女川原子力発電所 2 号機の安全性に
関する検討会 説明資料

論点番号 5 4
(意見番号 6 0)

新規制基準適合性審査申請
＜(3)その他の自然現象等＞
竜巻
(No.60,63,64関連)

2019年4月23日
東北電力株式会社

図1 竜巻の発生数のポアソン分布またはポリヤ分布への適合性について

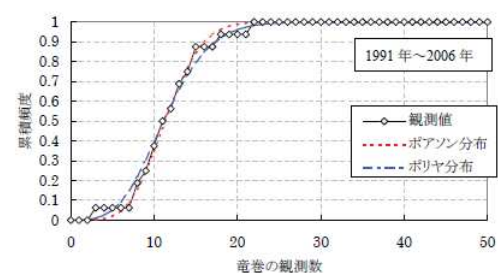
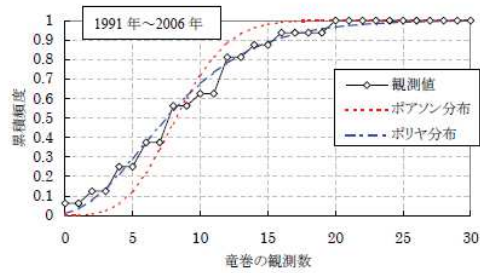
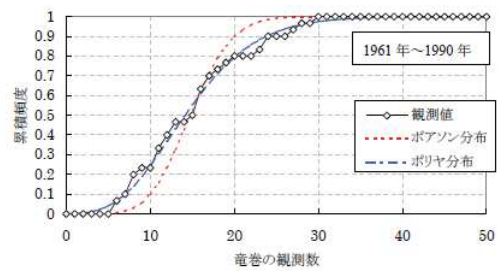
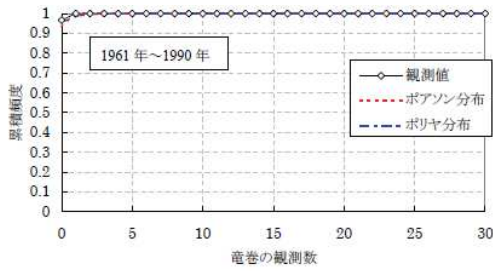
確率論的に求めた竜巻に関して、ハザード曲線の求め方やその考え方を別途説明して欲しい。

- 国内の竜巻の観測記録に対しても、竜巻の年発生数はポアソン分布またはポリヤ分布に良く適合することが確認されている。
- ポアソン分布とポリヤ分布では、ポリヤ分布の方が適合性が高いことが確認されている。
